Concerning recall of SI TECH LP Drysuit inflation hoses

Marking System 090601.doc Issue 090601

Alternatives Kennzeichnungssystem – Gestanzter Punkt

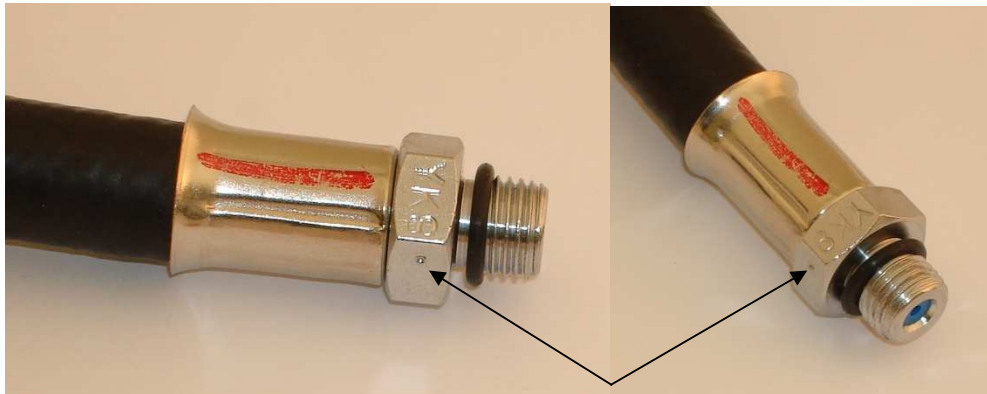
Um zu kennzeichnen, dass der Einsatz gefunden und erfolgreich entfernt wurde, können Sie direkt neben dem Seriencode einen Punkt einstanzen. Verwenden Sie dazu einen gehärteten Körner oder Nagel und schlagen Sie mit einem Hammer oder ähnlichen Hilfsmittel einen Punkt ein. Verwenden Sie eine Schutzbrille und Schutzausrüstung.
